**OGGETTO: OSSERVAZIONI ALLA PROCEDURA DI VIA SUL
PROGETTO PRELIMINARE RELATIVO AL II LOTTO
FUNZIONALE DELLA TRATTA AV/AC VERONA-
PADOVA “ATTRAVERSAMENTO DI VICENZA”
“INFRASTRUTTURE STRATEGICHE DI INTERESSE
NAZIONALE EX ART.1 DELLA LEGGE 21 DICEMBRE
2001, N°443 E S.M.I. - LEGGE OBIETTIVO**

Il sottoscritto Bejato Giancarlo, in qualità di presidente del consiglio di amministrazione e legale rappresentante di TECNOCOS Srl con sede a Vicenza, Contrà SS. Apostoli 39

Allegato n° 9

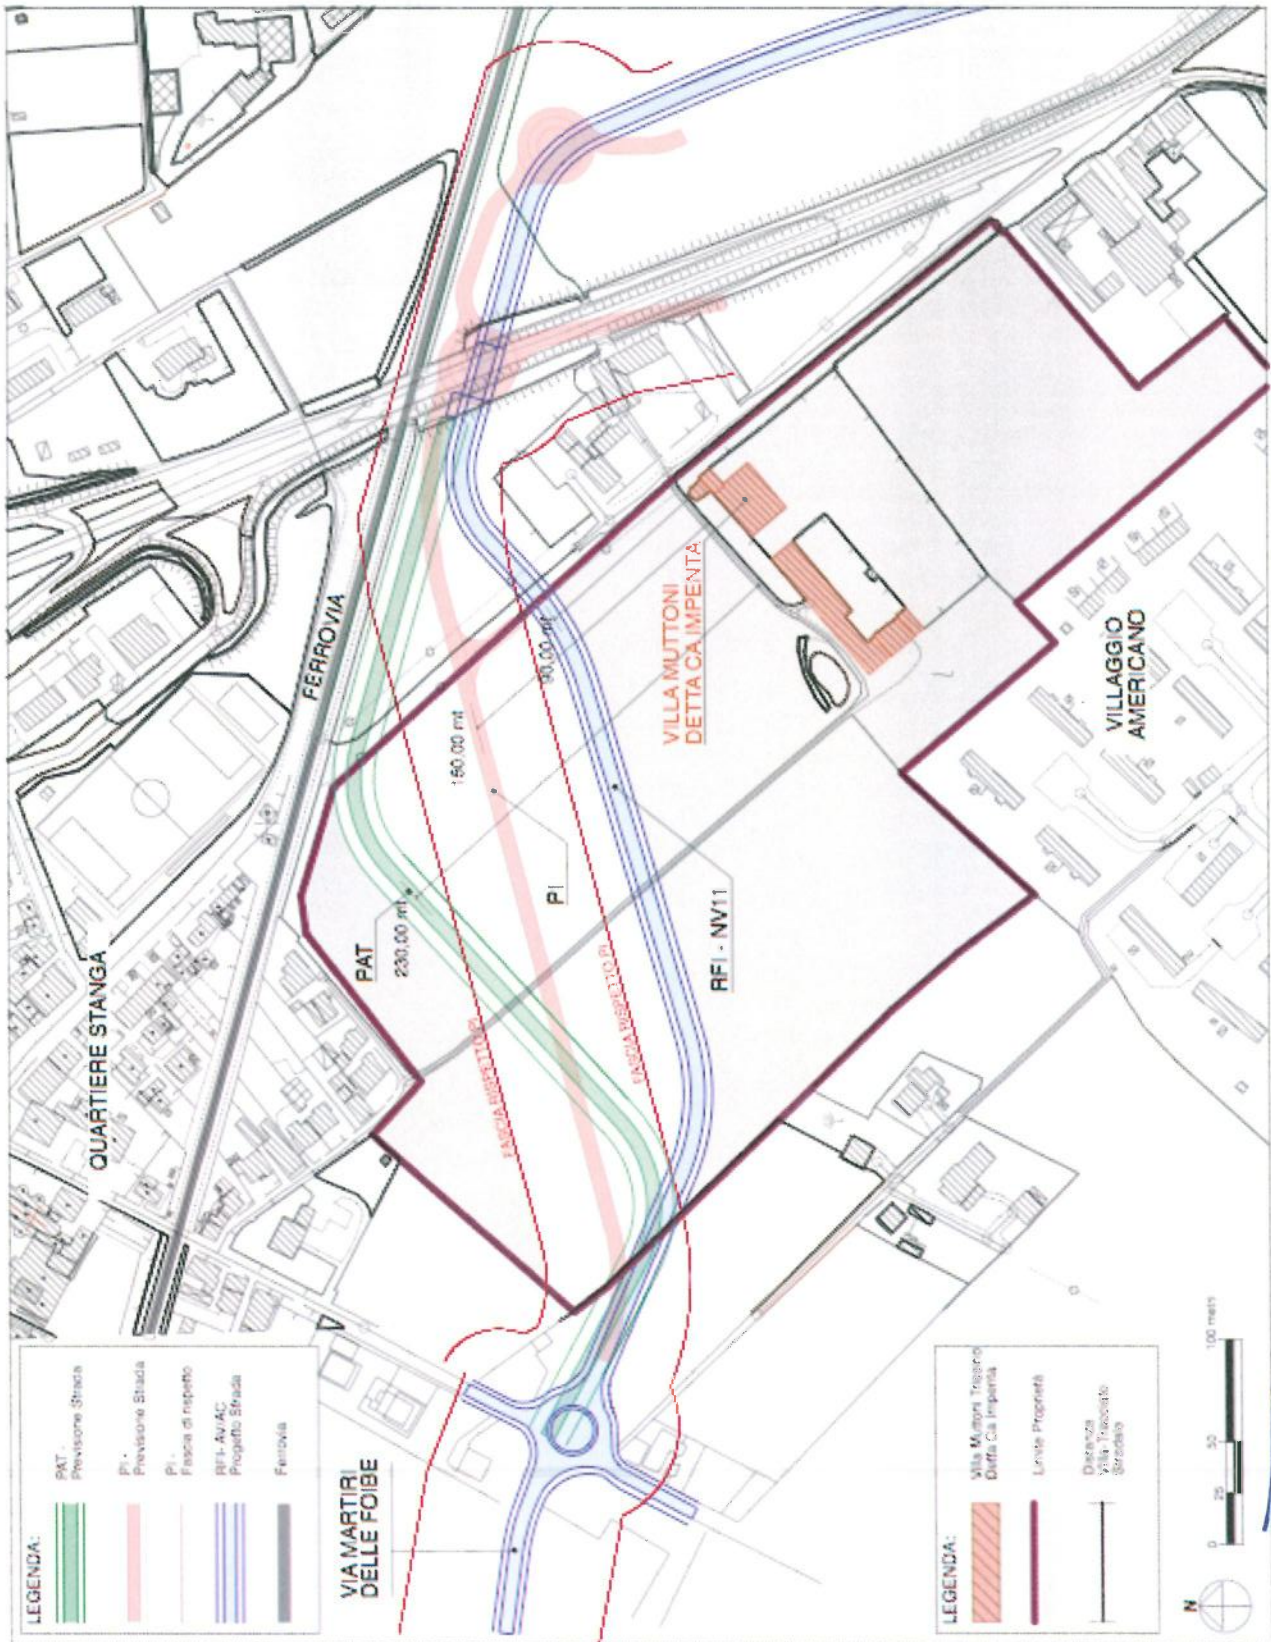
Chiediamo di ricollocare l'opera viaria di Via Martiri delle Foibe verso nord nel corrispondente sedime previsto dal PAT di Vicenza approvato con DGR del Veneto 2558 del 2 Novembre 2010 in modo di rispettare non solo le previsioni urbanistiche ma anche la Villa "Ca Impenta"; (allegato n. 9 planimetria esplicativa);

Allegato n° 11

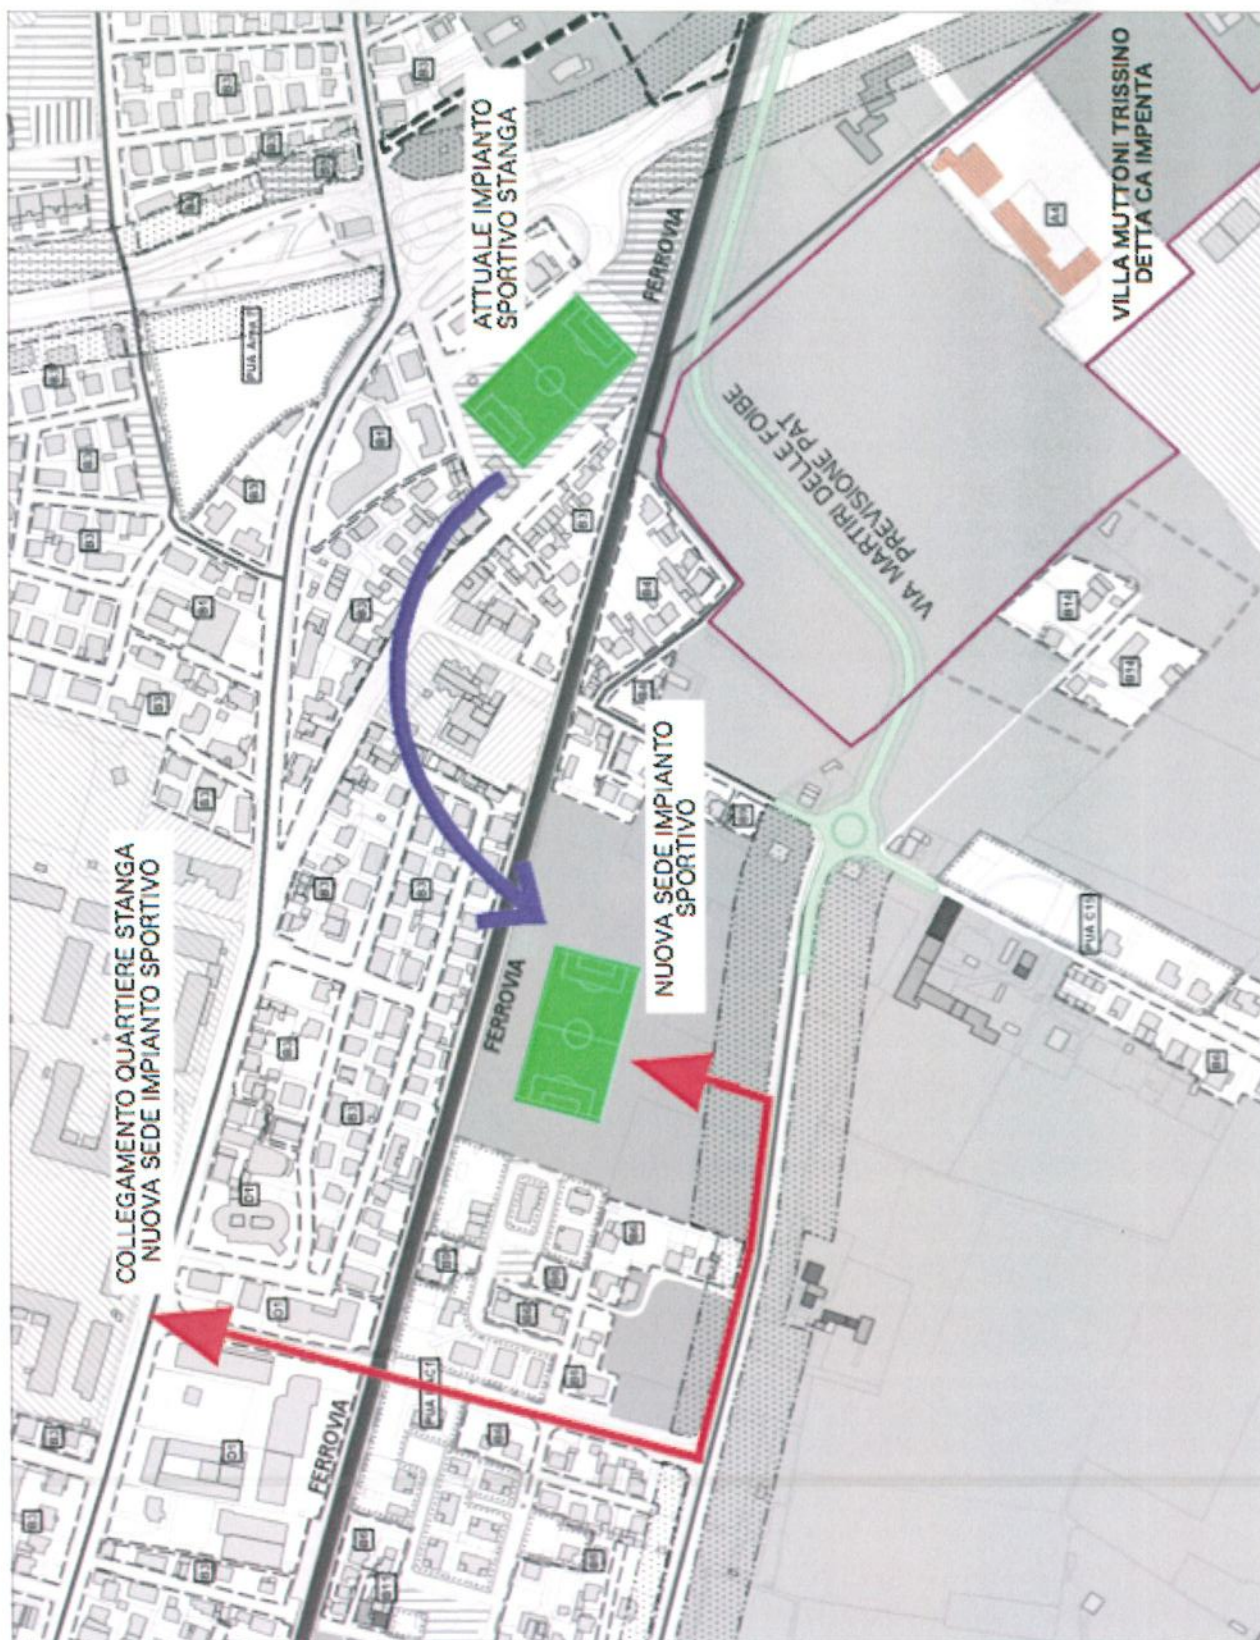
Chiediamo di rivalutare la proposta dei consiglieri comunali che ricollocavano in zona non vincolata e meglio servita la nuova struttura calcistica di quartiere, rispettando l'eccellenza architettonica della Stanga,

e chiedevano un minor consumo del suolo così come inizialmente espresso nel PAT. (allegato n. 11 planimetria esplicativa)
